リコール届出一覧表

リコール届出番号	5375	リコール開始日	令和5年9月20日
届出者の氏名又は名称	東プレ株式会社 代表取締役社長 山本 豊 問合せ先 : 品質管理部 TEL : 0285-56-3652		
不具合の部位 (部品名)	保温(加温)装置(冷凍機配管)		
基準不適合状態にあると認める構造、装置又は性能の状況及びその原因	冷蔵冷凍車の保温(加温)装置において、設計時の確認が不十分だったため、冷凍機配管とキャビン裏面の隙間が不足している。そのため車両の経年変化によるキャブサスペンション等のへたりにより、冷凍機配管とキャビン裏面が繰り返し干渉し、冷却水が漏れ、そのままの状態で使用を続けると、車両側の冷却水量低下の警告メッセージ表示及びブザーが吹鳴する。		
改善措置の内容	全車両の冷凍機配管を点検し、形状を見直したブラケットに交換する。なお、冷却水が漏れている場合には、冷凍機配管も併せて交換を行う。		
不 具 合 件 数	3件	事故の有無	なし
発 見 の 動 機	市場からの情報による。		
自動車使用者及び自動車特定整備事業者等に周知させるための措置	・ 使用者:ダイレクトメールまたは直接訪問して通知すると共に弊社ホームページに掲載する。 ・ 自動車特定整備事業者:使用者を把握しているため、周知のための措置はとらない。 ・ 荷箱の製造銘銀ステッカーに青色の識別シールを貼り付けする。

改善箇所説明図

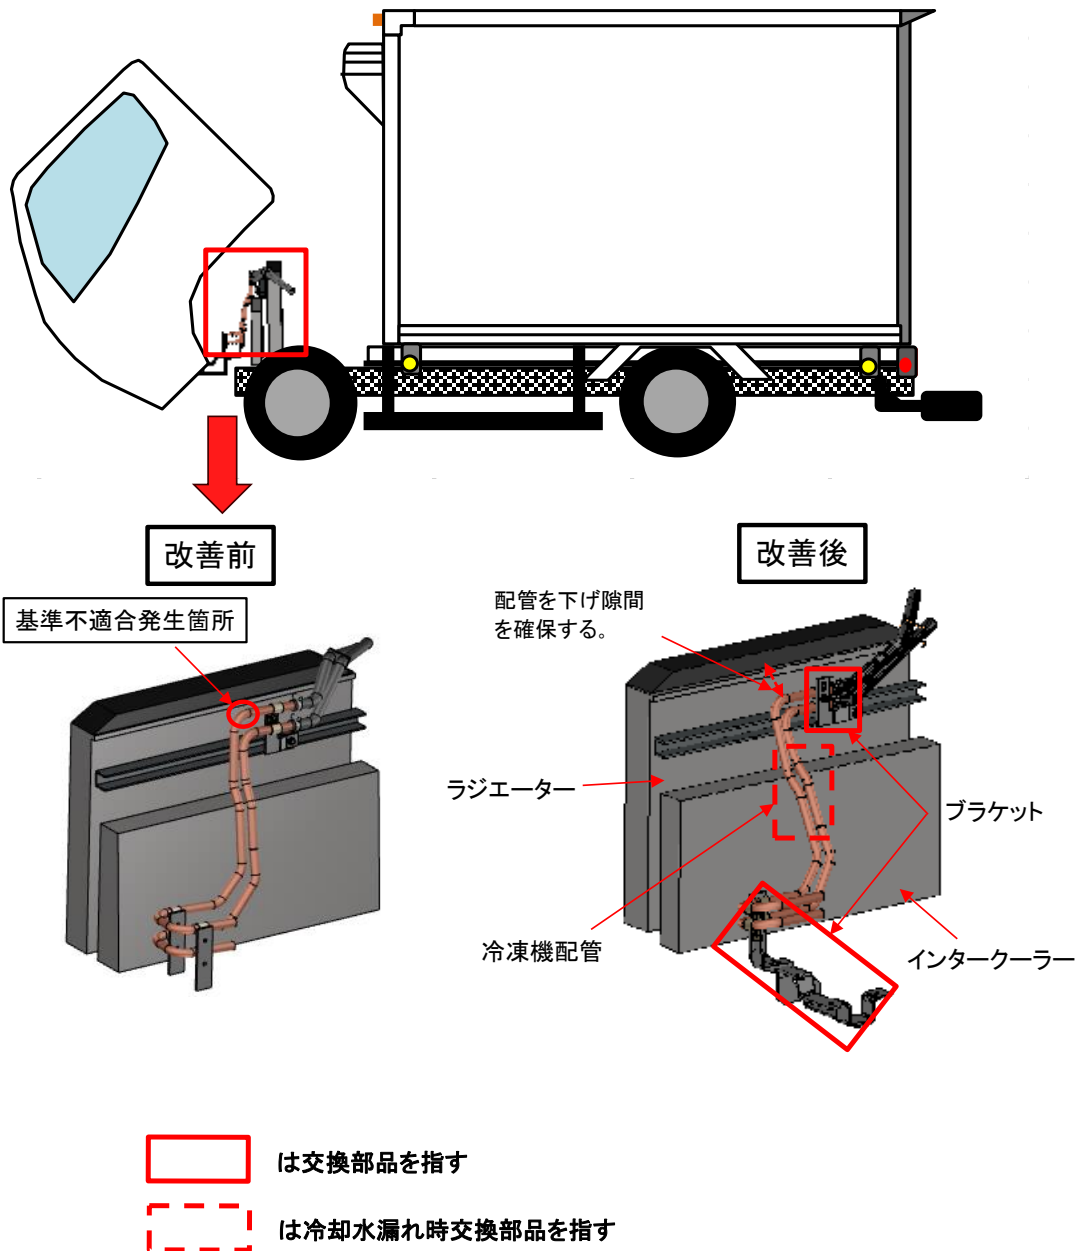
冷蔵冷凍車の保温(加温)装置において、設計時の確認が不十分だったため、冷凍機配管とキャビン裏面の隙間が不足している。
そのため車両の経年変化によるキャブサスペンション等のへたりにより、冷凍機配管とキャビン裏面が繰り返し干渉し、冷却水が漏れ、そのままの状態で使用を続けると、車両側の冷却水量低下の警告メッセージ表示及びブザーが吹鳴する。

全車両の冷凍機配管を点検し、形状を見直したブラケットに交換する。なお、冷却水が漏れている場合には、冷凍機配管も併せて交換を行う。
